Regione Liguria – Giunta Regionale

Adozione della variante al piano di bacino stralcio del torrente Sanda, relativa alla perimetrazione delle fasce di inondabilità del rio Cucco, in comune di Varazze (SV)

Allegato 1

Riperimetrazione fasce di inondabilità rio Cucco, Varazze

Figura 1: carta delle fasce di inondabilità – variante

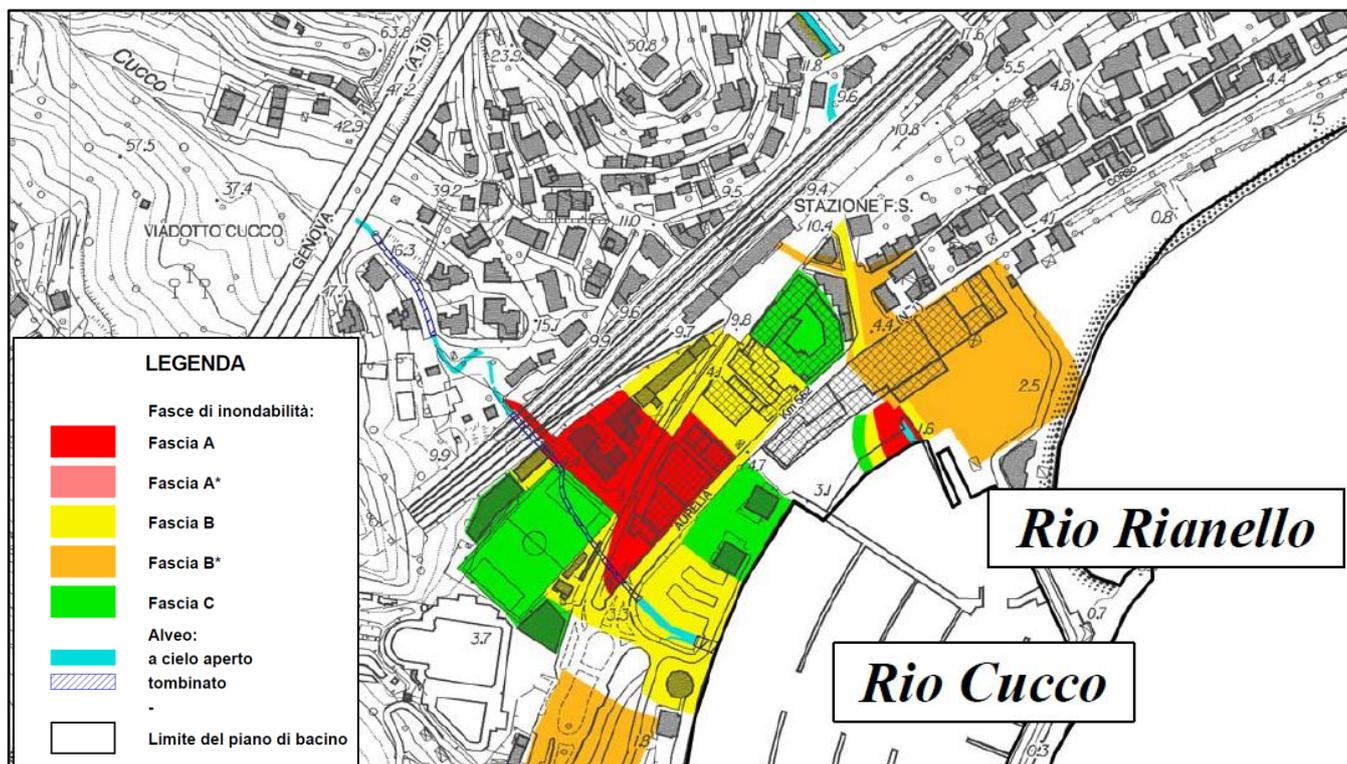
Infine, a seguito del sopralluogo effettuato, tenuto conto che nello studio l'individuazione delle fasce di inondabilità è stata realizzata trasponendo direttamente i risultati della modellazione idraulica, senza effettuare considerazioni sullo stato dei luoghi o sulla pericolosità residua, le aree inondabili proposte sono state estese al fine di ottenere una mappatura più uniforme e cautelativa, in accordo con i criteri ed indirizzi dell'Autorità di bacino

Le figure seguenti riportano uno stralcio della carta delle fasce di inondabilità, nel piano vigente e in quello modificato, nonché la carta delle aree inondabili, che riporta anche la traccia di ubicazione delle sezioni idrauliche di calcolo.

Figura 2: carta delle aree inondabili – variante

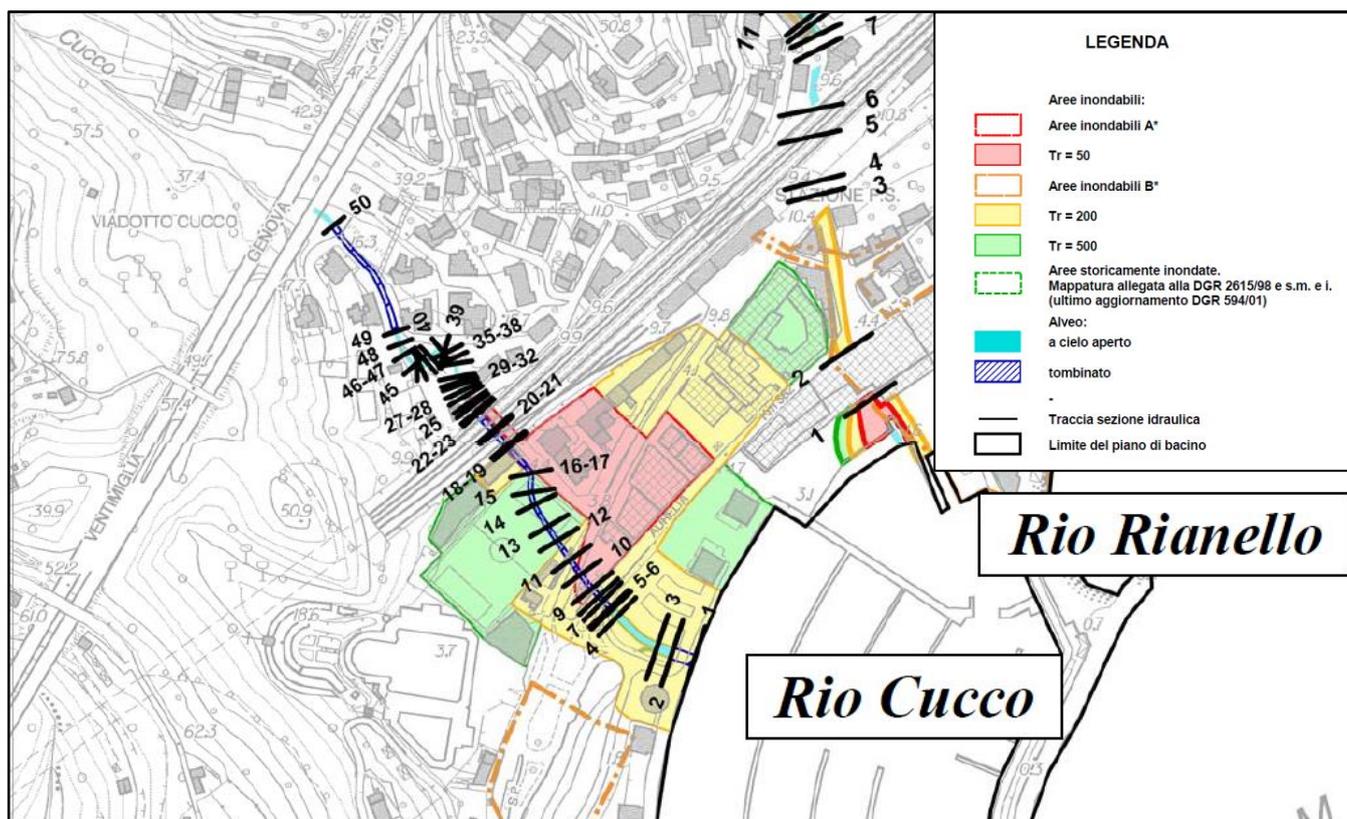
I risultati del modello hanno evidenziato che la parte del corso d'acqua tombata a valle della ferrovia risulta fortemente insufficiente, consentendo lo smaltimento di circa $8 \text{ m}^3/\text{s}$, corrispondente ad un tempo di ritorno compreso tra 10 e 30 anni.

La portata in eccesso non risulta più contenuta in alveo, in particolare in sponda sinistra a monte della ferrovia, dove la sponda è più bassa; il flusso d'acqua trova poi nel sottopasso di via Vallino una via preferenziale di scorrimento, causando l'allagamento dell'Aurelia bis e delle aree circostanti.

Per tempo di ritorno 50 anni, le aree inondabili risultano nel complesso limitate e i tiranti risultano prevalentemente contenuti entro i 20 cm e solo in piccole aree raggiungono i 40-50 cm. Per $T_r=200$ anni le aree inondabili risultano più estese, ma comunque ricadono quasi completamente in zona a minor pericolosità relativa, ad eccezione della via Vallino, dove le velocità e i tiranti risultano più significativi.
